改善箇所説明図 ②

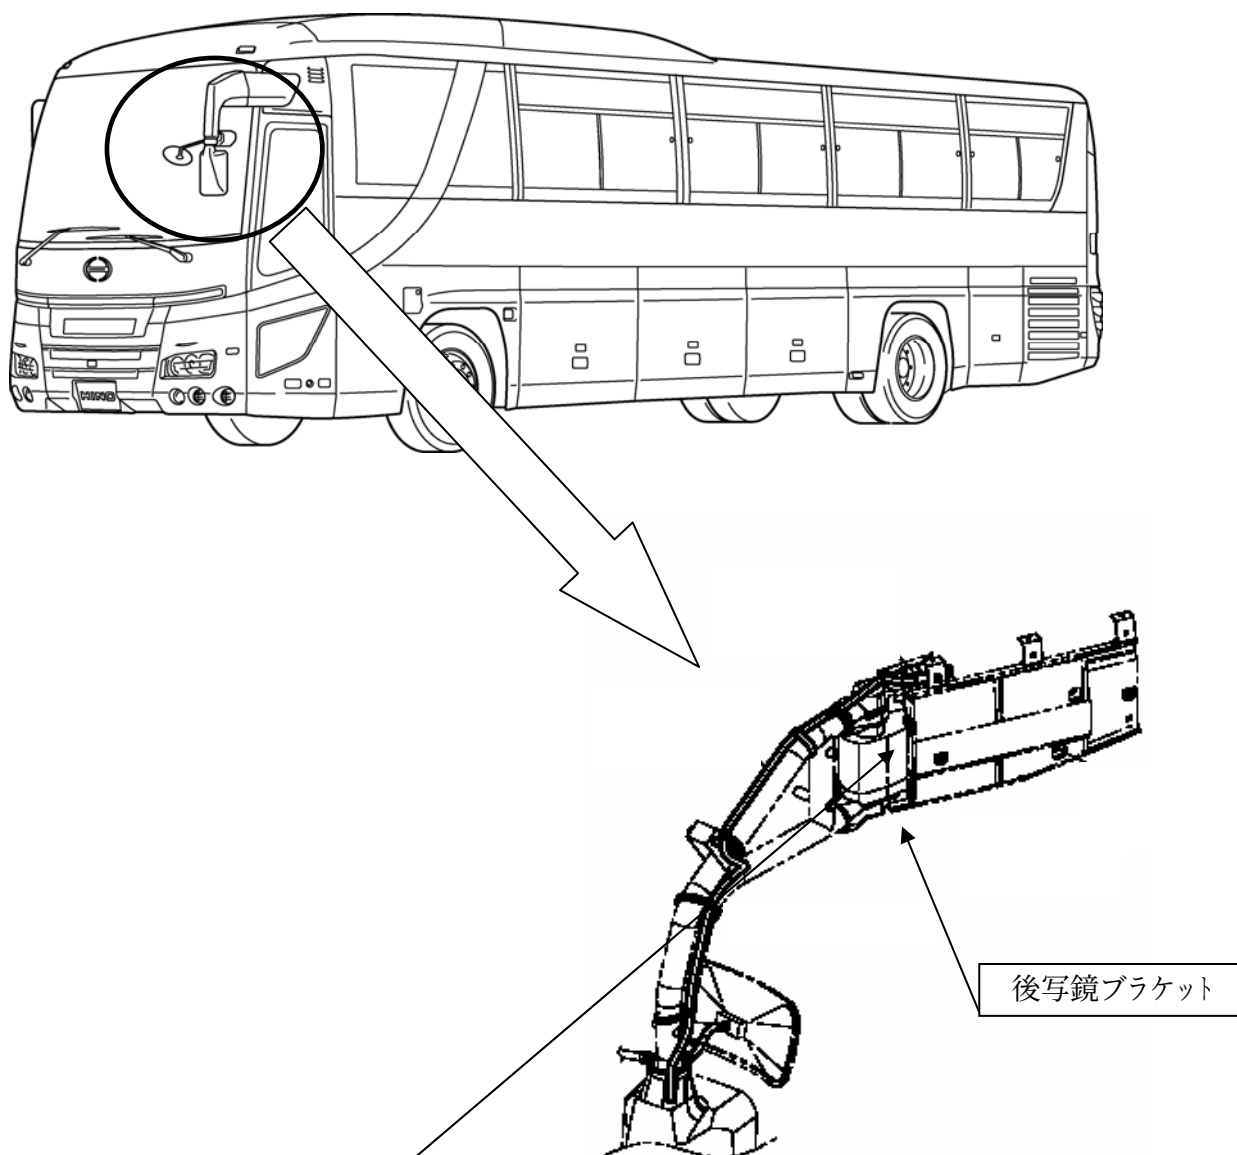
基準不適合発生箇所

左側後写鏡を取り付けるステーのブラケットの形状が不適切なため、車体側のブラケットとの間に隙間が生じて、ボルトを締め付けた際にステア側のブラケットに亀裂が発生するものがある。そのため、そのままの状態で使用を続けると、最悪の場合、当該後写鏡が脱落するおそれがある。

改善の内容

全車両、左側後写鏡ブラケットを対策品と交換する。

部品は交換部品を示す。
